BŁĘDY PROJEKTU ZABEZPIECZENIA ISTNIEJĄCEGO BUDYNKU PRZY WYKOPIE

Streszczenie: W referacie omówiono błędy występujące w trzech kolejnych wersjach projektu budowlanego konstrukcji zabezpieczenia istniejącego budynku zlokalizowanego w bezpośrednim sąsiedztwie głębokiego wykopu oraz przedstawiono własną propozycję rozwiązania konstrukcyjnego spełniającą wymogi bezpieczeństwa.

Rys. 1. Przekrój projektowanego układu konstrukcji w rejonie istniejącego budynku

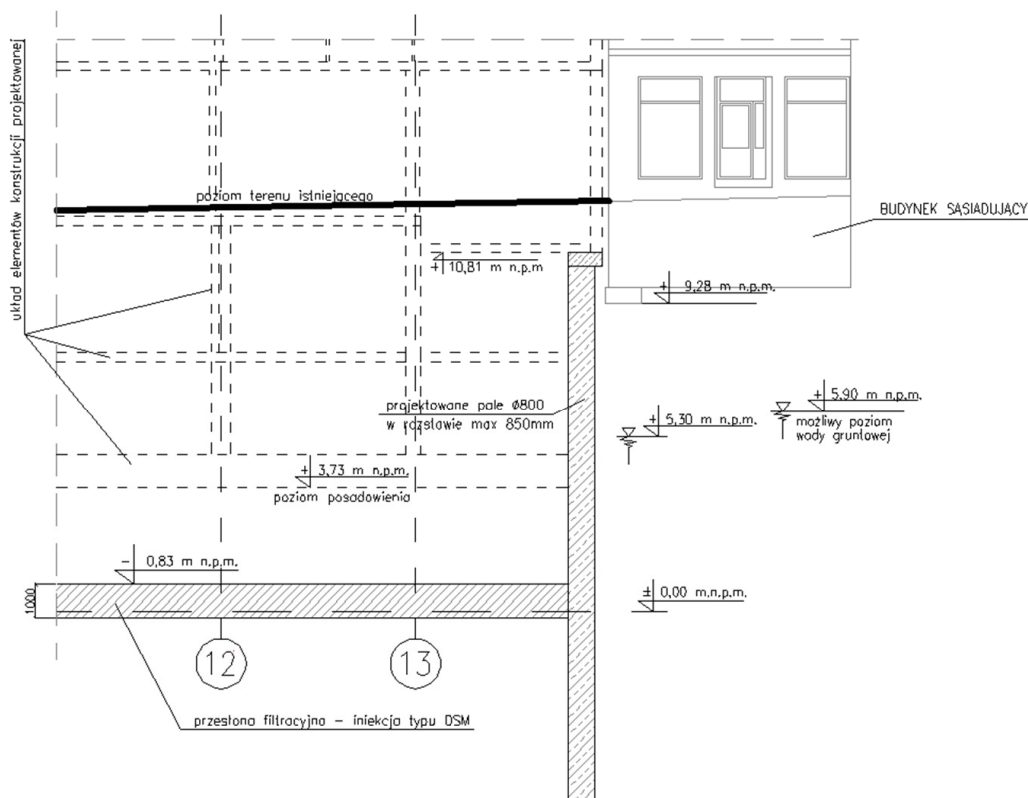
Obliczeniową analizę tak przyjętego rozwiązania zawarto w „Opinii technicznej na temat wpływu planowanej inwestycji na istniejący budynek (...)”. Przedstawione w niej dość lakoniczne obliczenia budziły szereg wątpliwości:

1. do analizy przyjęto wyniki z programu MM-Geo-5, ale nie określono szczegółów przyjętego schematu statycznego palościanki:
 - jakiej szerokości pasmo analizowano w obliczeniach – 1 mb, 1 pal, 2 pale?

- jaki przekrój założono do obliczeń – prostokątny, czy kołowy?
 - czy w obliczeniach odkształceń palościanki uwzględniono degradację sztywności wywołaną zarysowaniem?

2. obliczenie rozpory stalowej:
 - do obliczenia nośności rury stalowej stanowiącej podporę uwzględniono charakterystyczne, a nie obliczeniowe wartości obciążeń, uwzględnienie wartości obliczeniowych ze współczynnikiem $\gamma = 1,2$ dla obciążenia gruntem i $\gamma = 1,1$ dla ciężaru własnego powoduje, że stan graniczny nośności nie jest spełniony;

- niepoprawnie obliczono moment zginający rozpory od ciężaru własnego;
 - nie uwzględniono wpływu zmian temperatury na wyężenie rozpory oraz na przemieszczenie podparcia palościanki, który można ocenić dla przyjętego przekroju rury wsporczej na wartość siły $R = 1053$ kN przy założeniu wzrostu temperatury o 20° i przemieszczenie podparcia palościanki o ok. 3 mm w przypadku obniżenia temperatury o -20° ; uwzględnienie dodatkowej siły w rozporze stalowej prowadzi do przekroczenia jej nośności;

3. uwzględnienie ugięcia oczepu wywołującego dodatkowe przemieszczenie podparcia palościanki – w obliczeniach brak jest analizy tego ugięcia, które odnosi się do elementu o rozpiętości 4,0 m, a w skrajnym przeszło 5,8 m; ugięcie oczepu od reakcji z palościanki działającej w poziomie można oszacować na ok. 10 mm i odnosi się do poziomego przemieszczenia górnych końców pali w środku odległości między miejscami podparcia;

4. ocena wpływu osiadań:
 - brak obliczenia osiadania fundamentu od poziomego przemieszczenia obudowy oraz od wpływu jej wykonania, które zgodnie z [5] można oszacować następująco:

$$s_k = 16,3 + 5,9 - 1,5 = 20,7 > [s_k]_u = 7 \text{ [mm]},$$

$$\gamma_f s_k = 2 \cdot 20,7 = 41,4 > [s_k]_n = 20 \text{ [mm]}.$$

Określona w ten sposób wielkość osiadania jest większa od granicznych przemieszczeń ze względu na nośność określonych w instrukcji ITB nr 376 [5] na wartość 25 mm dla budynków murowanych o konstrukcji zbliżonej do analizowanego obiektu. Należy ponadto podkreślić, że oszacowane wyżej osiadanie nie uwzględnia przemieszczenia podparcia palościanki na skutek ugięcia oczepu (ok. 10 mm) oraz skrócenia rozpory wywołanego obniżeniem temperatury (ok. 4 mm). Uwzględnienie tych wpływów spowoduje jeszcze większe wartości osiadania (dodatkowo ok. 10 mm).

Rys. 2. Trzeci wariant zabezpieczenia budynku istniejącego proponowany w projekcie budowlanym

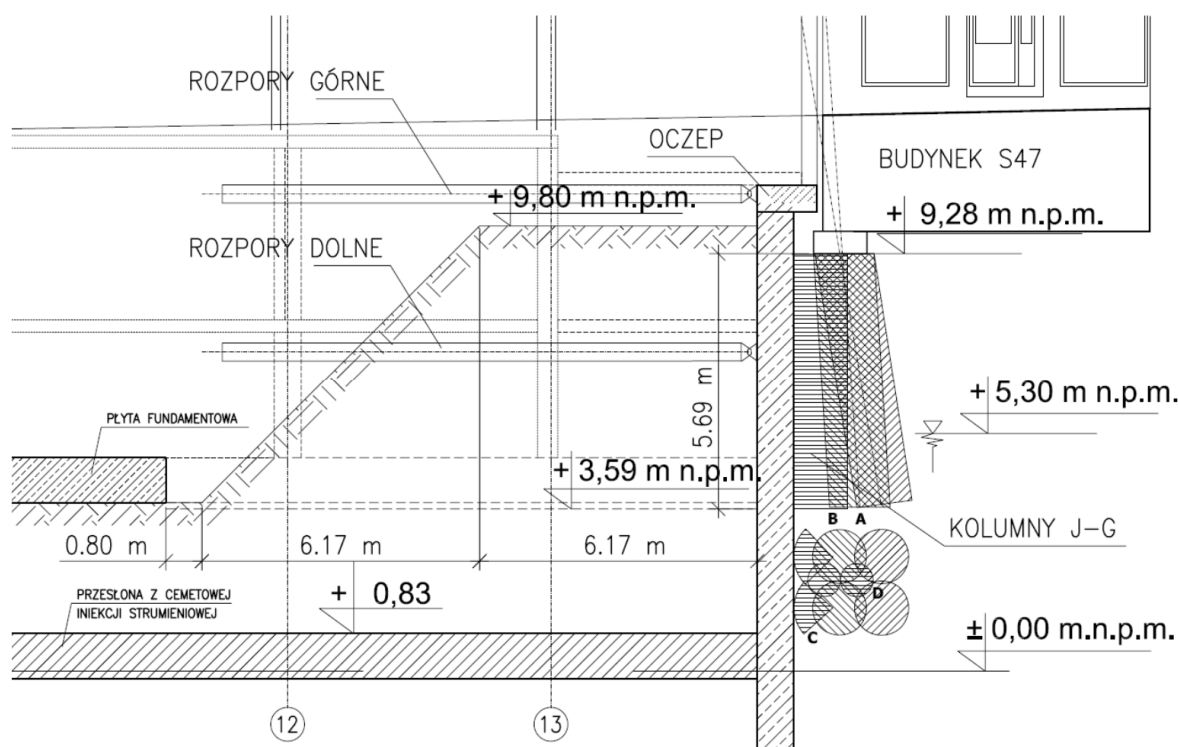
W zaproponowanym rozwiązaniu nie określono zalecanej kolejności wykonania zabezpieczeń w postaci kolumn jet-grouting i ściany szczelinowej, a także nie określono technologii wykonania tej ściany w szczególności nie ograniczając długości wykonywanych jednocześnie segmentów. Zalecenia te są istotne ze względu na zabezpieczenie szczeliny pionowej wypełnionej zawieszoną bentonitową ze względu na stateczność gruntu. Dotyczy to także fazy betonowania ściany, gdyż ze względu na powstawanie przesklepień i efekt silosowy poziome parcie świeżej mieszanki betonowej jest mniejsze na dużych głębokościach niż wynikałoby to z parcia hydrostatycznego, [1]. Brak zaleceń dotyczących technologii wykonania zabezpieczeń nie zmienia jednak faktu, iż niezależnie od kolejności wykonania ściany szczelinowej i kolumn pod istniejącym fundamentem realizacja budzi poważne wątpliwości co do bezpieczeństwa.

W przypadku wykonywania ściany szczelinowej jako pierwszego elementu konstrukcji obciążenia od istniejącego budynku przekazywane przez fundament na grunt powoduje znaczne parcie boczne, które może nie być zrównoważone przez siłę poziomego parcia zawiesziny bentonitowej o wysokości słupa ok. 1,3 m. Wykonanie w pierwszej kolejności kolumn grunto-cementowych również nie gwarantuje bezpieczeństwa w tym zakresie, gdyż poziom ich posadowienia przyjęto na rzędnej +3,59 m n.p.m. To jest znacznie wyżej niż poziom dna wykopu szczelinowego, który przyjęto na poziomie ok. -6,0 m n.p.m. Na etapie wykonania wykopu szczelinowego obciążenie od budynku i dodatkowo ciężaru kolumn j-g będzie także wywoływało parcie boczne na ściany wykopu, które nie zostanie zrównoważone przez parcie zawiesziny bentonitowej, zwłaszcza wobec dodatkowego niekorzystnego wpływu wody gruntowej, której poziom znajduje się ok. 2,3 m powyżej poziomu posadowienia kolumn j-g. Zmiana konstrukcji ściany zabezpieczającej wykop z palisady na ścianę szczelinową wydaje się być zasadniczym błędem. Ponadto w analizie konstrukcji ściany zabezpieczającej skarpę wykopu po jej zabetonowaniu i podparciu stalowymi rozporami także popełniono kilka błędów: niepoprawnie obliczono siłę w rozporze stalowej, przyjmując wartość poziomej reakcji oczepu na kierunku prostopadłym do ściany podczas, gdy rozpory nachylone są albo pod kątem 23° w płaszczyźnie pionowej, albo 45° w płaszczyźnie poziomej (w narożu wykopu), błędnie obliczono sprężyste odkształcenie podpór przyjmując wartość 1,1 mm podczas, gdy dla przyjętej w „Ekspertyzie”, błędnej wartości siły wartość ta wynosi na kierunku prostopadłym do ściany 6,3 mm, nie uwzględniono dodatkowej wartości siły ściskającej w rozporze na skutek wzrostu temperatury, obliczenia wytrzymałościowe rozpory stalowej uwzględniające rzeczywiste wartości siły i momentu od ciężaru własnego wykazują, że nośność jej jest niewystarczająca, nie uwzględniono przemieszczenia ściany wynikającego ze sprężystego ugięcia liniowej podpory poziomej na drugim poziomie podparcia – nie określono też jej przekroju i nie analizowano jej pod względem wytrzymałościowym, do obliczenia poziomego przemieszczenia ściany służącego do ustalenia osiadania fundamentu przyjęto przemieszczenie na poziomie korony ściany o wartości 4,9 mm podczas, gdy z przedstawionych obliczeń boczne przemieszczenie ściany na poziomie spodu kolumn j-g wynosi 21,3 mm (rys. 3). Pomijając bezpieczeństwo konstrukcji w trakcie wykonywania wykopu szczelinowego oraz przekroczenie nośności stalowej rozpory to i tak wyznaczając wpływ wykopu zabezpieczonego w zaproponowany sposób na istniejący budynek należy stwierdzić, że zabezpieczenie to jest niedostateczne:

– od wykonania obudowy	+2,1 mm,
– od poziomego przemieszczenia	
– ściany obudowy $0,75 \cdot 21,3$	+16,0 mm,
– ugięcie poziomej podpory	
– na drugim poziomie $0,75 \cdot 0,9$	+0,7 mm,
– osiadanie od obciążenia budynkiem	+2,4 mm,
– wypiętrzenie po wykonaniu wykopu	-1,5 mm,
razem	+19,7 mm.

$$s_k = 19,7 > [s_k]_u = 7 \text{ [mm]}$$

$$\gamma_f s_k = 2 \cdot 19,7 = 39,4 > [s_k]_n = 20 \text{ [mm]}.$$

Zaproponowane przez autora zabezpieczenie istniejącego budynku powinno być zrealizowane poprzez wykonanie pod ścianą przyległą do projektowanego wykopu wzmocnienia gruntu iniekcją strumieniową oraz wykonanie obudowy wykopu z pali żelbetowych opartych w kierunku poziomym na przeponie filtracyjnej o grubości 1 m projektowanej pod dnem wykopu i realizowanej w technologii iniekcji strumieniowej oraz dwóch rzędach rozpór stalowych.
